工程指示 / 要求簡箋(E.I.)

工程指示編號：EI / 3000 / 21

工程名稱：亞皆老街中電

工程項目：趟門大貨-門框 (T1, T2, T3) (標準層: 1-21/F) \*(減去 T1-T3: 3-6/F)\*

名稱	提升推拉門暨中樑	制圖	sde	2020.09.26	修改	A	
材料	X85866	復核	WHS		日期	2020.11.03	
顏色	UCT806812XL-3	批准			圖號	SD04-05

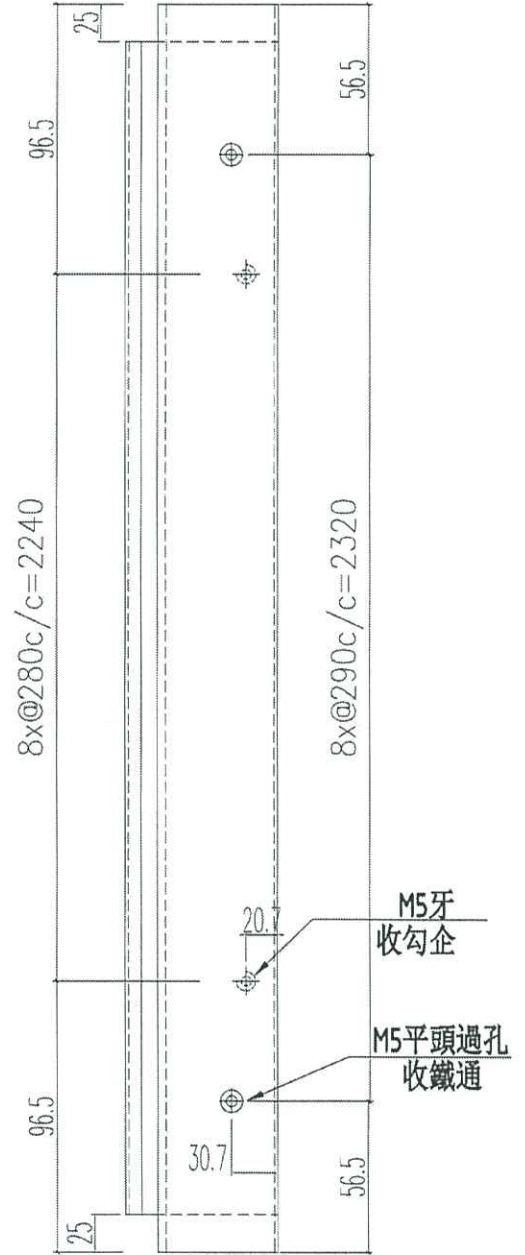
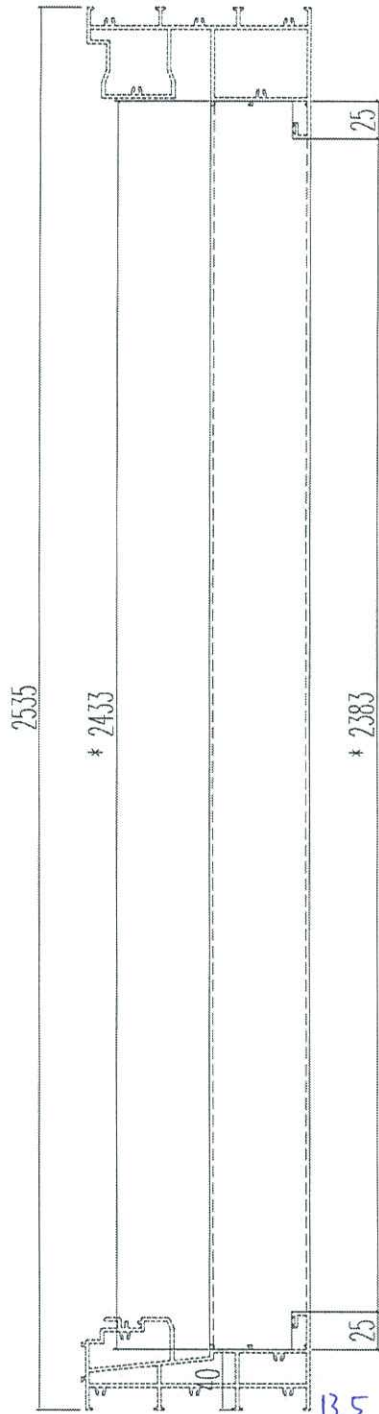
**G 版:** 按現場需要 趟門框中企開避位改為 13.5

窗號	數量 (支)
W1/T1A	18
W1/T1B	18
W1/T2A	18
W1/T2B	18
W1/T3A	<del>18</del> 15
W1/T3B	<del>18</del> 15
	<del>108</del> 102

名稱	提升推拉門豎中樑	制圖	sde	2020.09.26	修改	-		
材料	X85866	復核	WHS		日期	-		
顏色	UCT806812XL-3	批准			圖號	SD04-05R

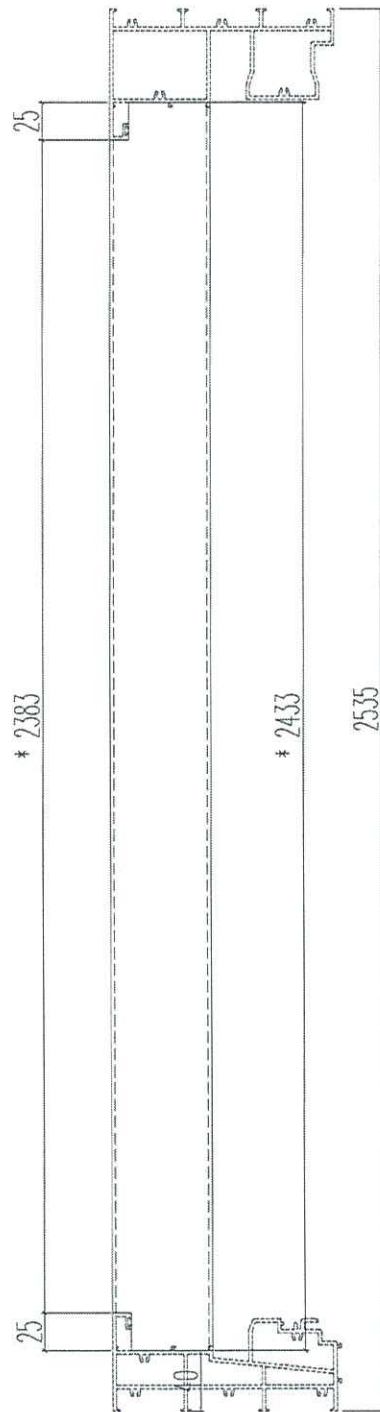
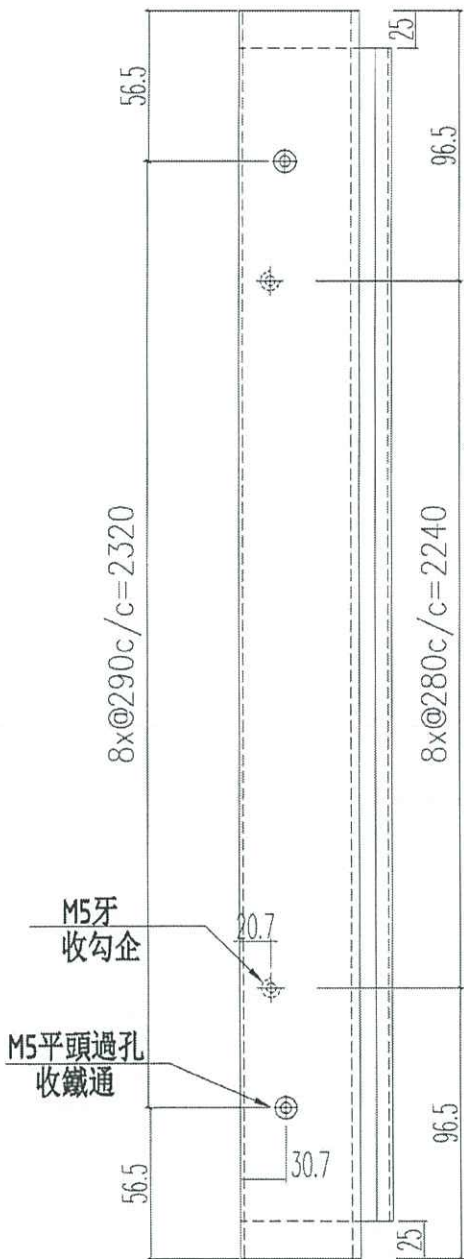
窗號	數量 (支)
W1/T1A	18
W1/T1B	18
W1/T2A	18
W1/T2B	18
W1/T3A	<del>18</del> 15
W1/T3B	<del>18</del> 15
	<del>108</del> 92

新增圖
